Projekt „Motolské onkologické centrum“ je financován Evropskou unií z nástroje pro oživení a odolnost prostřednictvím Národního plánu obnovy ČR

Dodatek č. 5 ke Smlouvě o dílo č. 2203200168

(A) v průběhu realizace Díla dle Smlouvy o dílo č. 2203200168, jejímž předmětem je zhotovení stavby s názvem „Motolské onkologické centrum“ uzavřené mezi Objednatelem a Zhotovitelem dne 17. 8. 2023, ve znění Dodatku č. 1 ze dne 27. 5. 2025, Dodatku č. 2 ze dne 11. 8. 2024, Dodatku č. 3 ze dne 22. 10. 2025 a Dodatku č. 4 ze dne 23. 03. 2026 (dále jen „**Smlouva**“) bylo nutné některé dílčí části realizovat mírně odlišným způsobem od původního záměru Objednatele, přičemž méněpráce a vícepráce, které jsou předmětem tohoto dodatku č. 5, a jejich podrobný popis, odůvodnění a ocenění jsou uvedeny v přehledu změn v Příloze č. 1 tohoto dodatku;

Obr. č. 6.

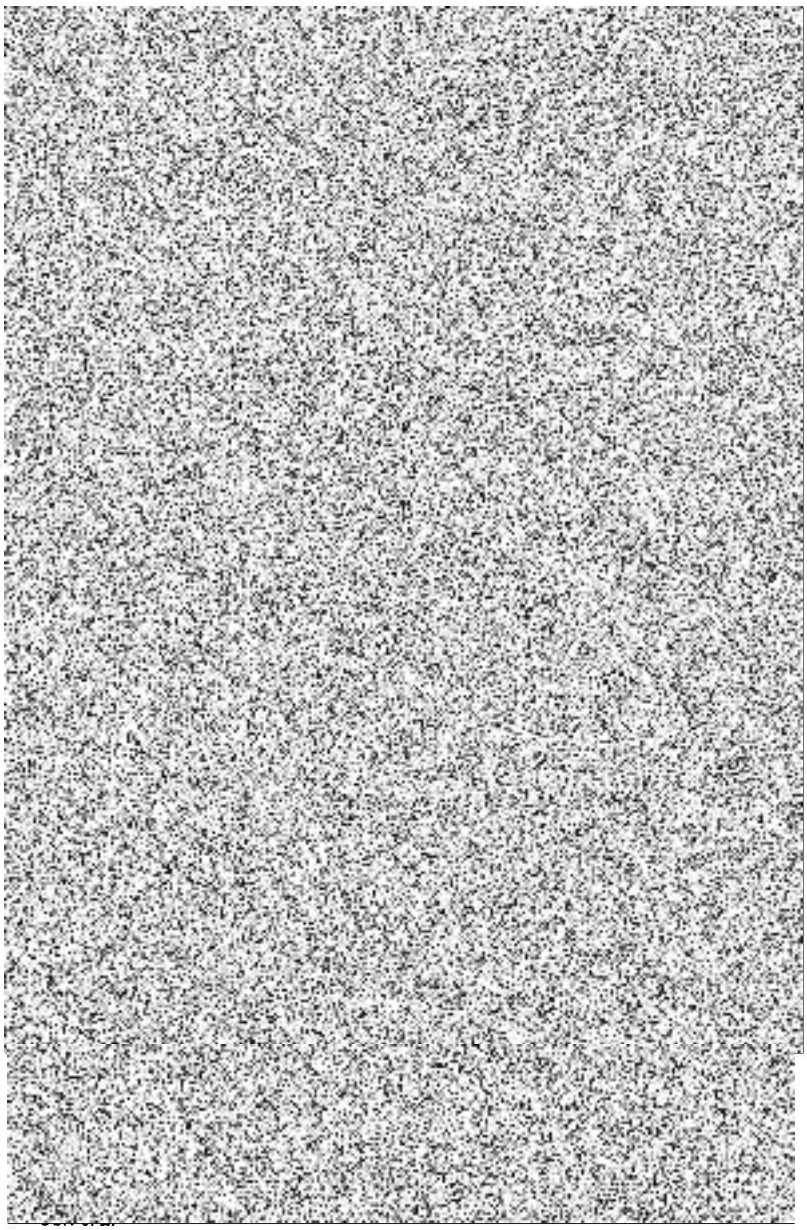
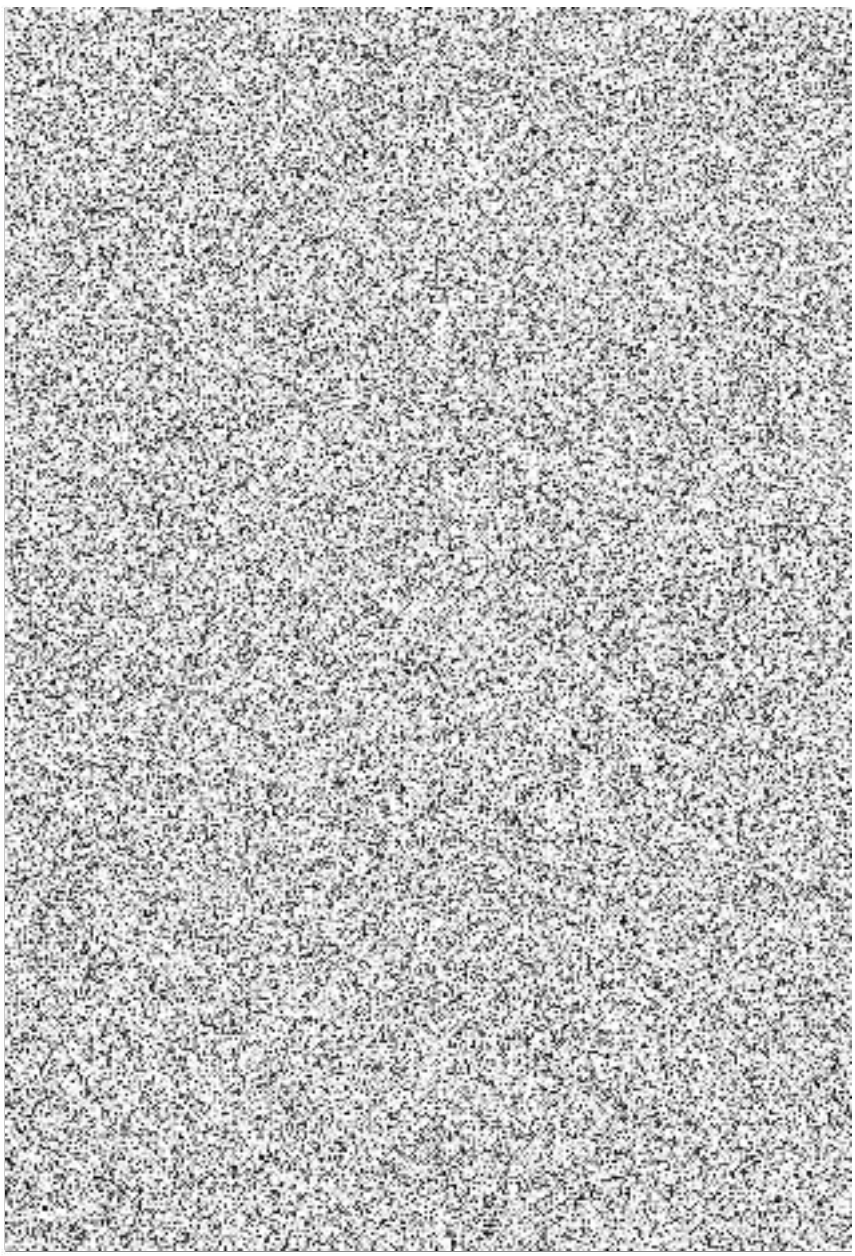
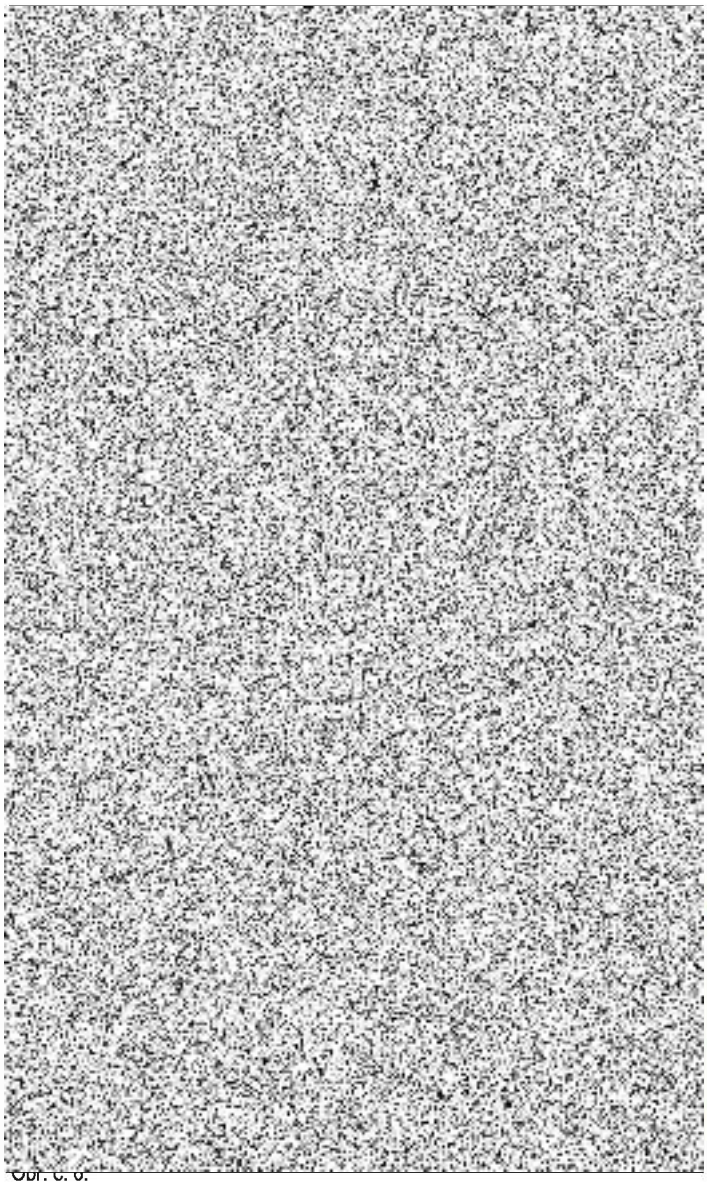
Stávající obvodové zdivo, zejména v rámci styčných spar **absentuje** výplňovou hmotu – pojivo – maltu. Stávající styčné spáry jsou nedostatečně promaltované, kdy hloubka nepromaltovaného zdiva je např. i 150mm a více. Provedení takového to stávajícího zdiva lze posuzovat jako nedostatečné – jako nevyhovující.

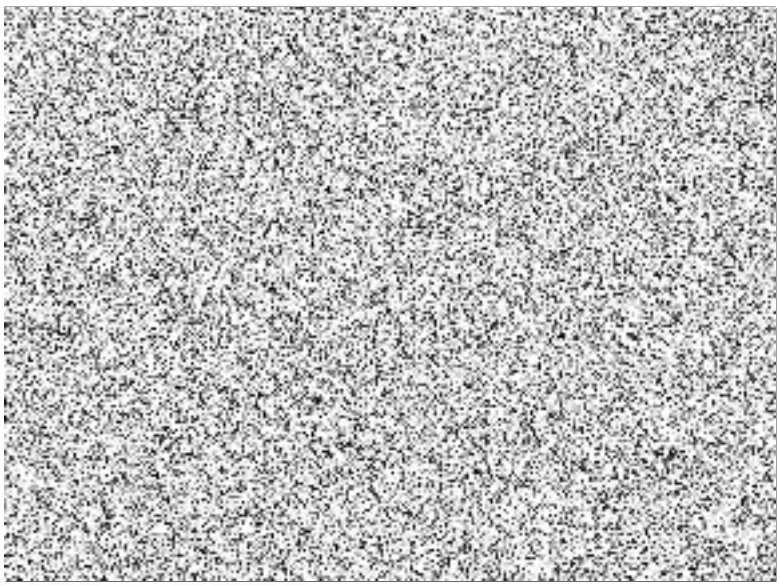
Stávající obvodové zdivo lokálně vykazuje úlomky zdiva, kdy lze konstatovat, že tloušťka obvodového zdiva je tímto defektem - úlomkem omezena.

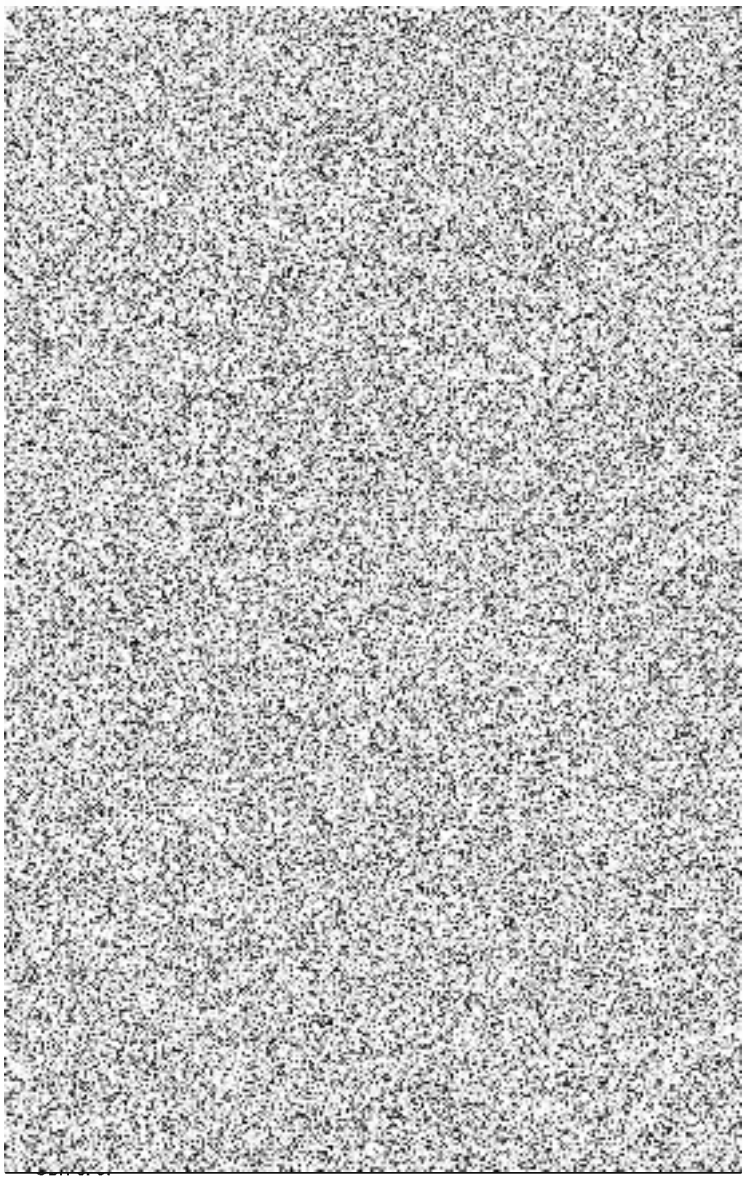
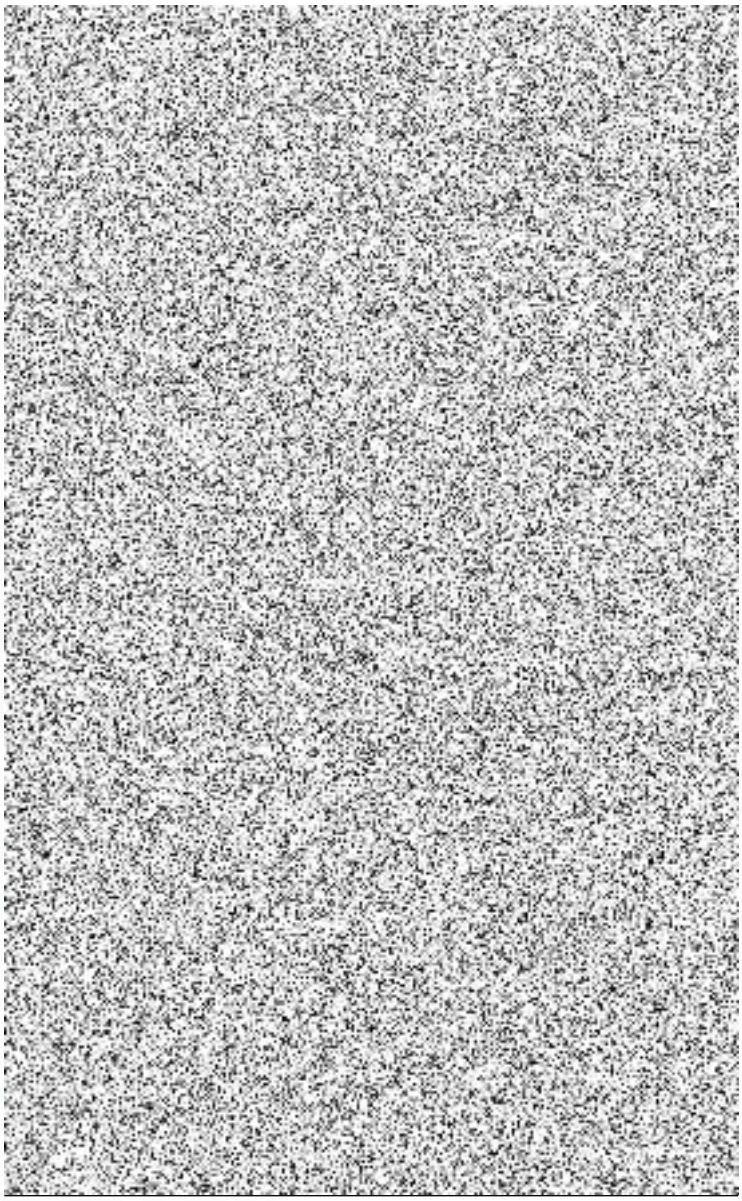
- **NEVHODNÉ PROVEDENÍ VÝPLŇOVÉHO OBVODOVÉHO ZDIVA**
  Stávající výplňové obvodové zdivo není řádně uložené, je neuspořádané a absentuje řádné promaltování jak ložných, tak i styčných spar. Provedení takového to stávajícího výplňového obvodového zdiva lze posuzovat jako nedostatečné – jako nevyhovující.

- **PORUCHY ZDIVA - TRHLINY**

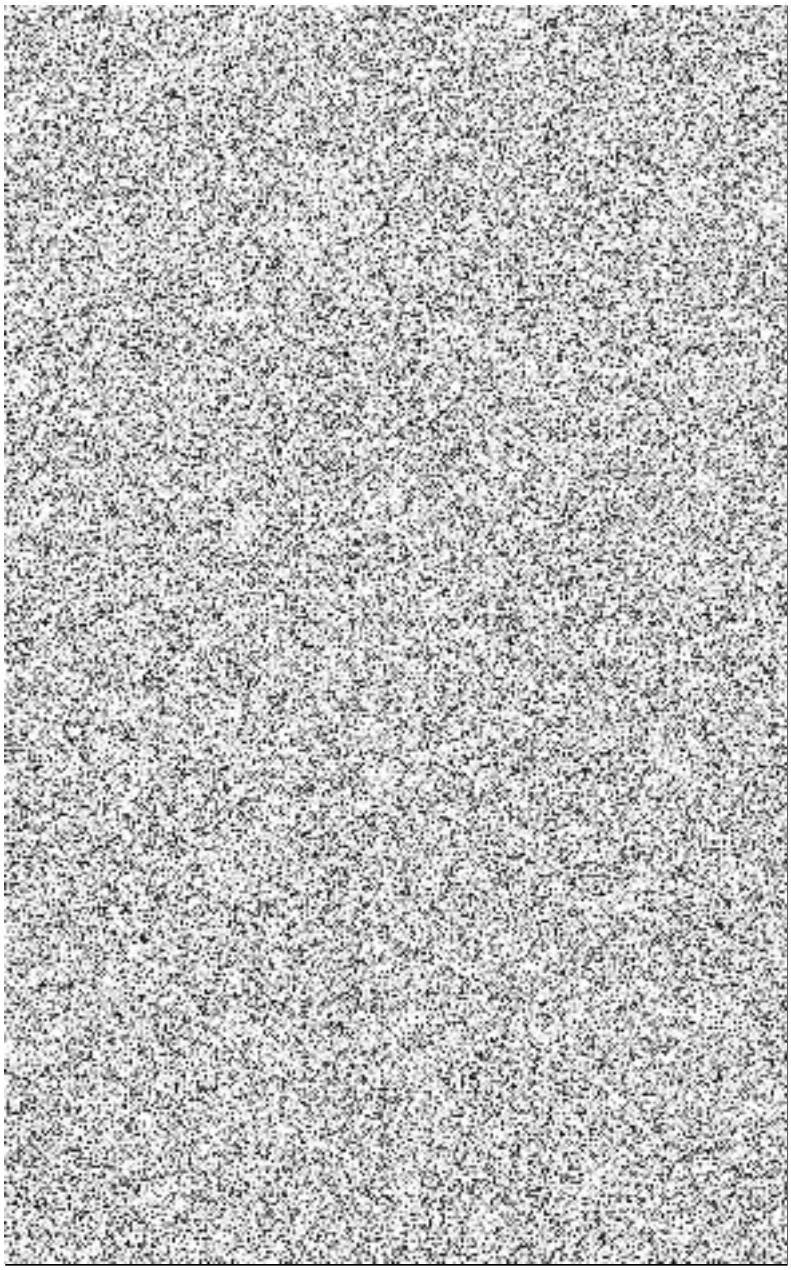
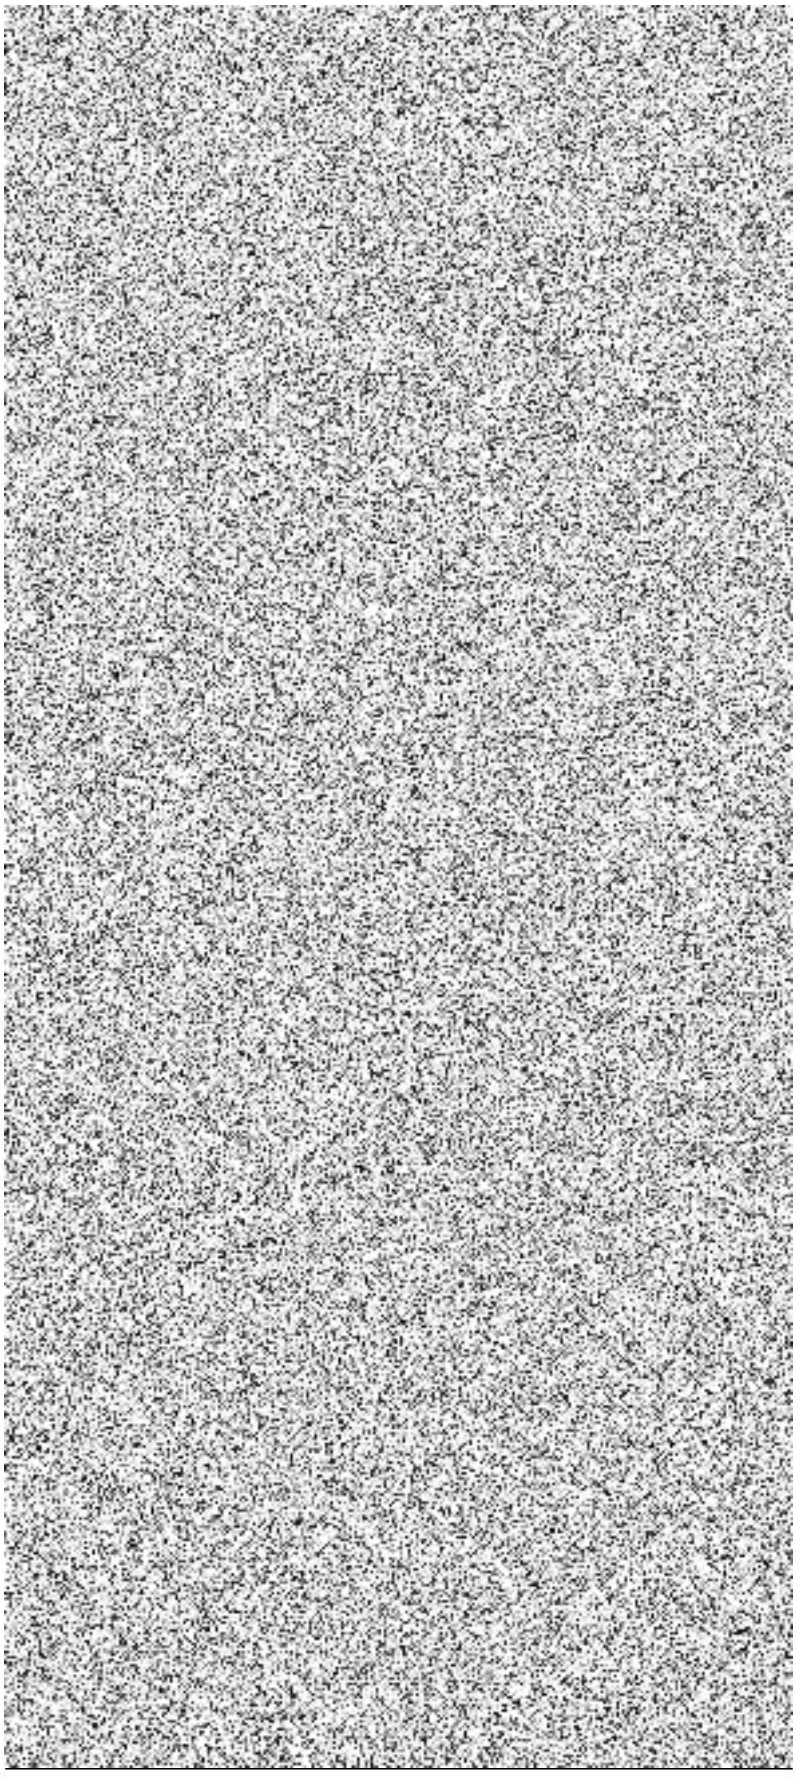
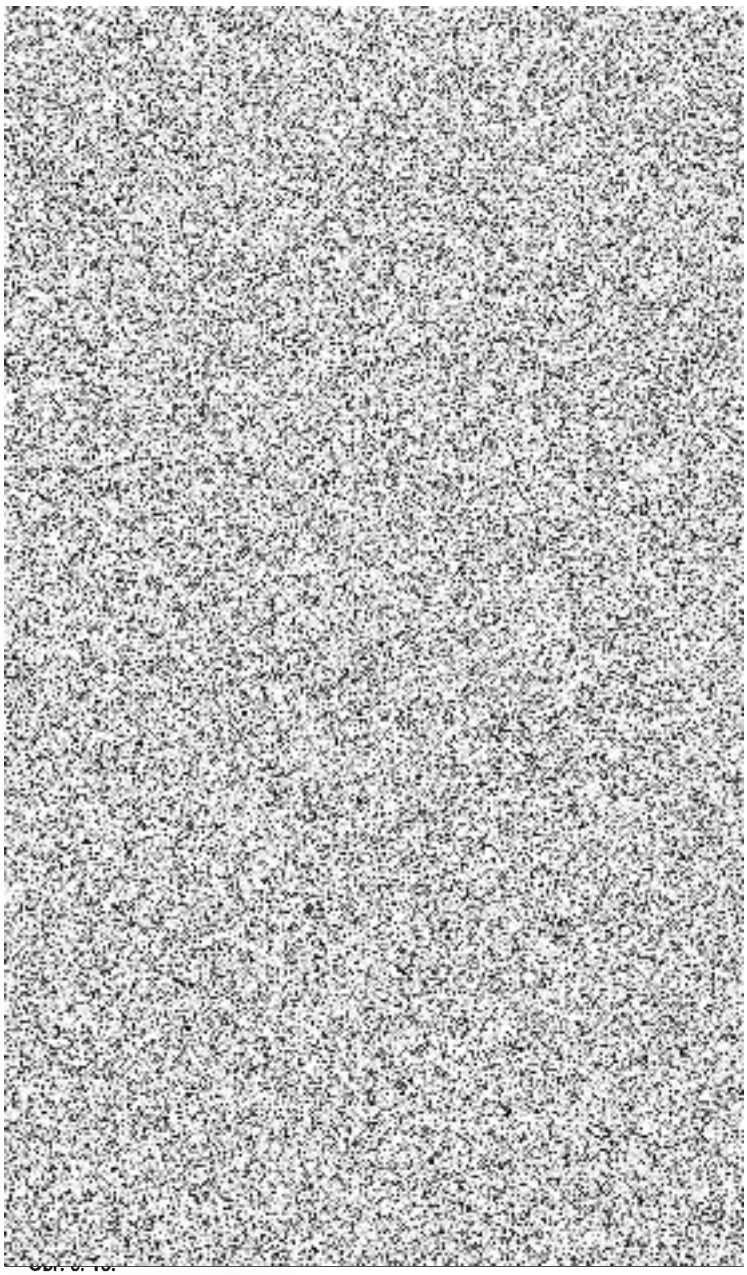
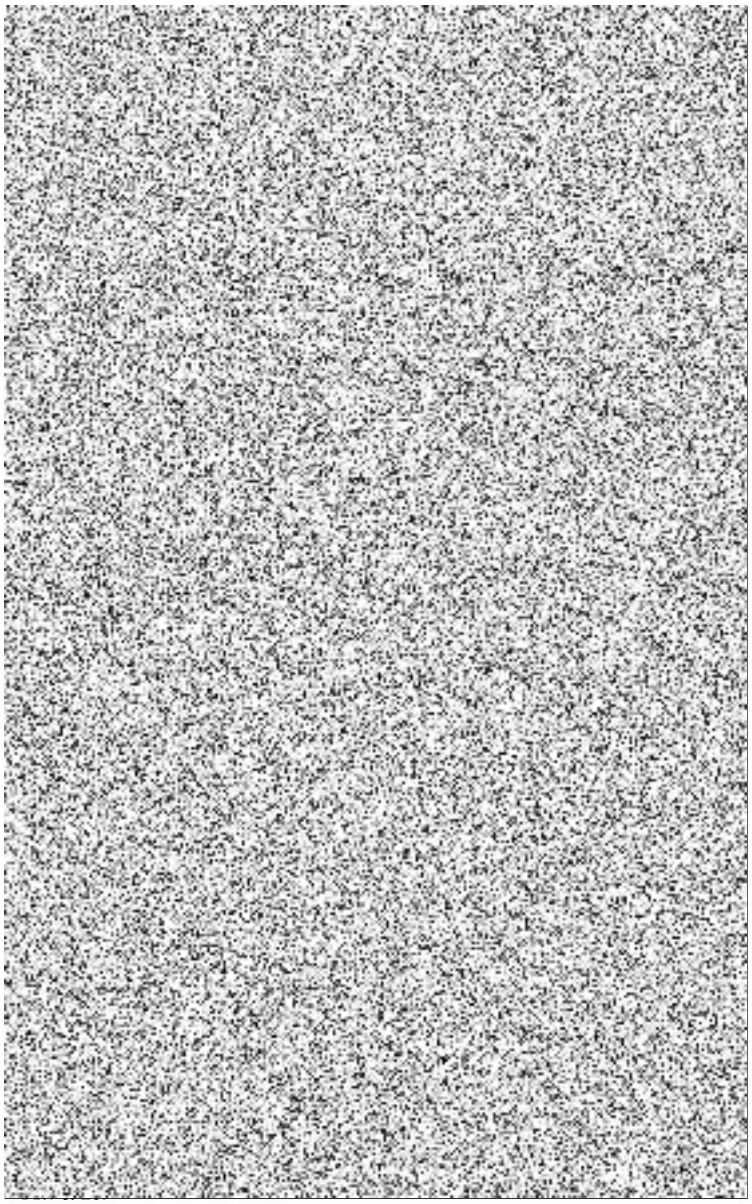
Stávající výplňové obvodové zdivo vykazuje poruchy – trhliny. Poruchy – trhliny prostupují plným průřezem obvodového zdiva směrem do interiéru, kde jsou tyto trhliny zcela zřejmé (viditelné). Takové to poruchy stávajícího obvodového zdiva lze posuzovat jako nežádoucí - nevyhovující.

- **OKENNÍ RÁMY**

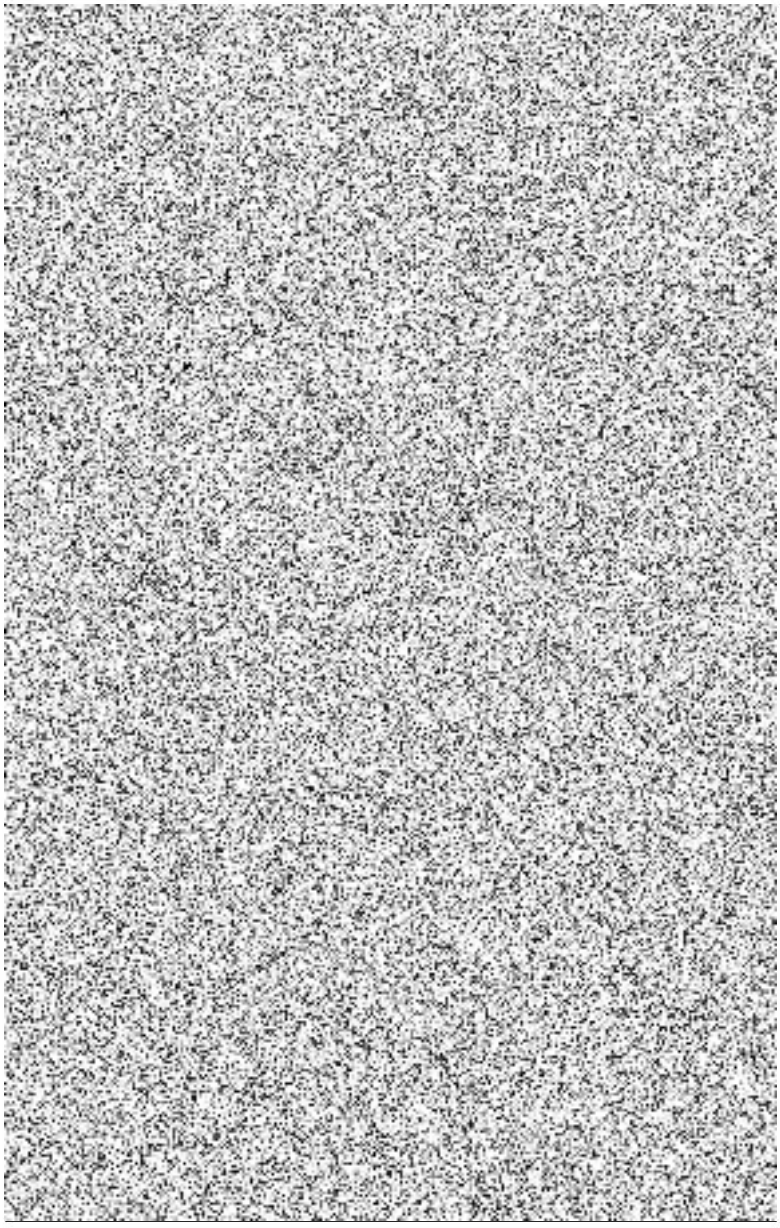
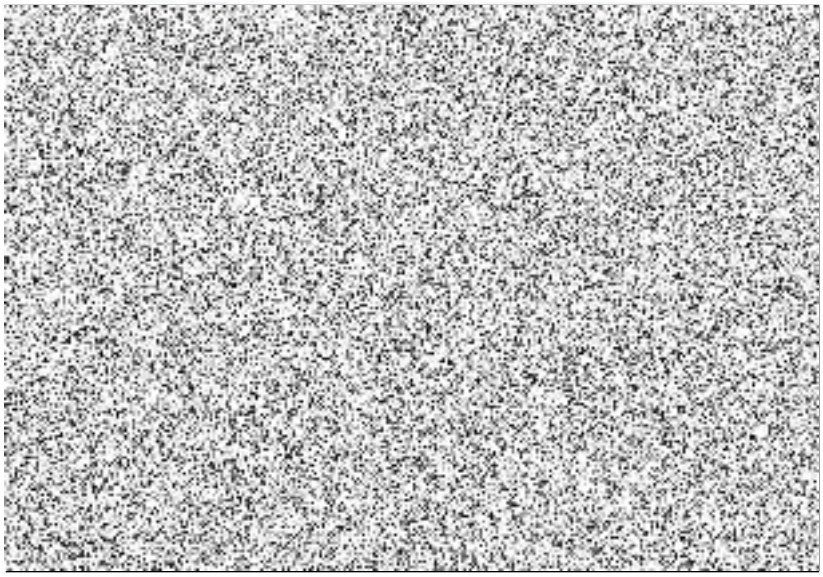
Podklad (obvodové zdivo) pro kotvení okenních rámů není celistvý, absentuje zdivo, kdy takový to stávající stav je zcela nevyhovující pro kotvení nového uspořádání okenních výplní. Stávající obvodové zdivo (zejména podklad pro kotvení okenní výplně) lze posuzovat jako nežádoucí - nevyhovující.
